A L P S 処理水プログラム部の業務分掌について

2021年8月17日

東京電力ホールディングス株式会社

1. はじめに

【参考】実施計画変更認可申請補正案抜粋（1/3）

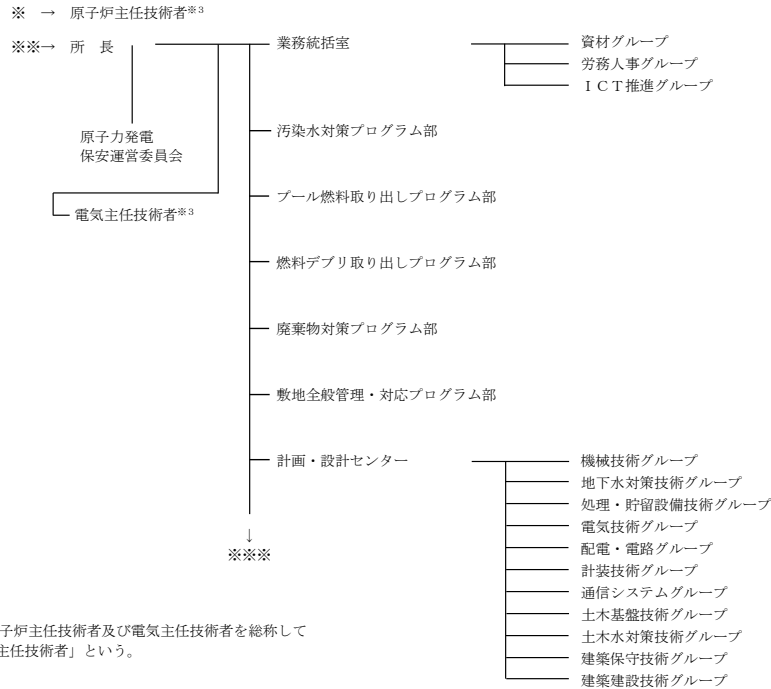
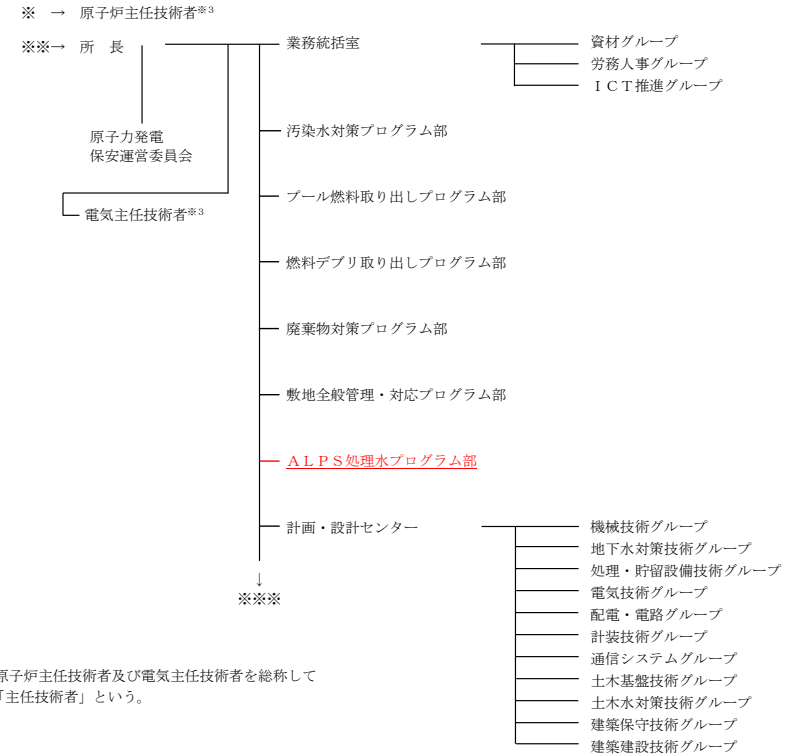
変更後（赤字：変更申請済、青字：補正案）
